報告書番号：PCN#20081006000A
2008 年 11 月 12 日

TPS3823-33DBVR テープ/リール梱包品 製品配置変更のご案内
(認定済 2 製品への追加 4 製品認定の連絡)
(初版 PCN20081006000 2008 年 10 月 20 日発行)

図 1. テープポケット内製品配置について

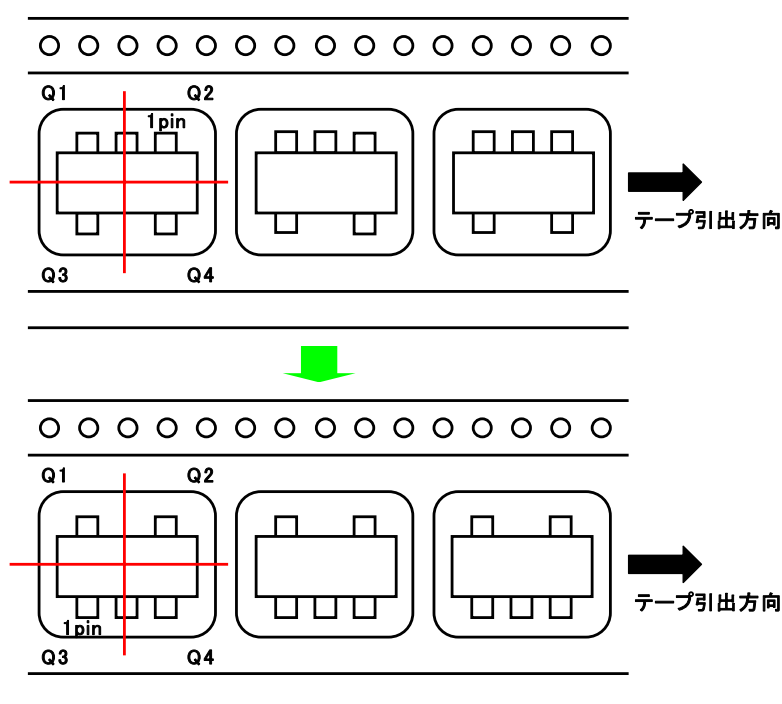
内容：下記変更について、認定済 2 製品への追加認定 4 製品の連絡になります。追加認定品の出荷は、本通知日の 90 日以降に実施いたします。本通知の変更時期は、追加認定品にのみ適用されます。弊社 PWR(パワーマネジメント) TPS3823-33DBVR テープ/リール梱包品のテープポケット内の製品配置についてテープポケット内 製品配置を 1 ピンの配置される Quadrant 番号で特定しております。対象製品の TPS3823-33DBVR につきまして、現行 Quadrant 2 (Q2)配置としておりますが、弊社協力会社 UTAC 社(Site1:旧 NSE 社, Site2:NS2(NSE 社 SITE2))からの製品出荷される 5pin-DBV パッケージ製品の標準梱包仕様に統一する為にこれに替わり Quadrant 3 (Q3)配置での梱包に変更いたします。Quadrant 番号(Qx)は下記のように Sprocket Holes を右にしてテープ引き出し方向からポケットを 4 分割し奥右側を"1"、奥左側を"3"、手前右側"2"、手前左側"4"とし分割エリアに打った番号になります。下図参照下さい。尚、今回の変更で、製品についての互換性(寸法/公差), 外観, 動作特性, 品質, 信頼性への影響はありません。

理由：5pin-DBVパッケージ製品の標準梱包仕様に統一する為
